改善箇所説明図①

運転者席上側配電箱

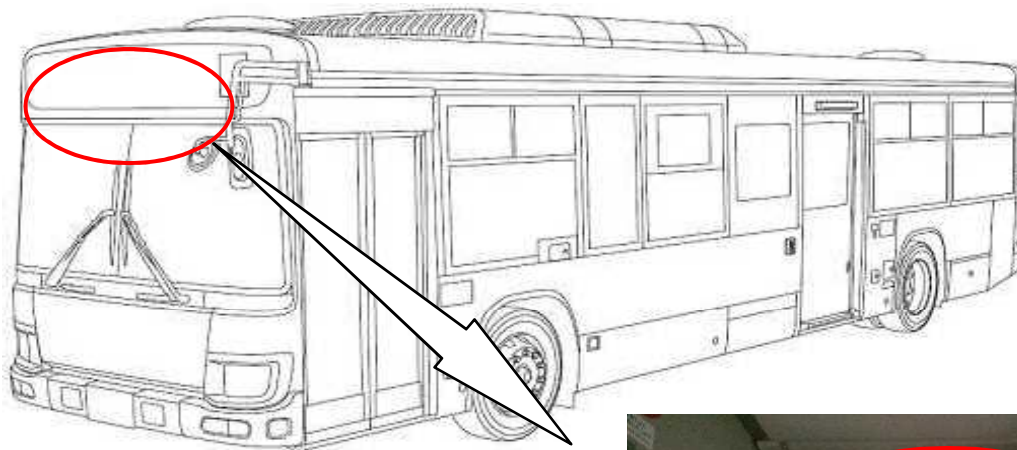
基準不適合発生箇所

大型路線バスにおいて、運転者席上側配電箱内の配線の配索が不適切なため、配線が固定用ブラケットの端部と干渉するものがある。そのため、そのまま使用を続けると、配線の被覆が損傷して短絡し、最悪の場合、扉が開閉できなくなるおそれがある。

全車両、運転者席上側配電箱内の配線固定用ブラケットに保護材を追加するとともに、当該部の配線を点検し、損傷している場合は配線を補修する。

識別：運転者席左側ドア開口部のシリアルナンバープレート付近に、茶色シールを貼付する。
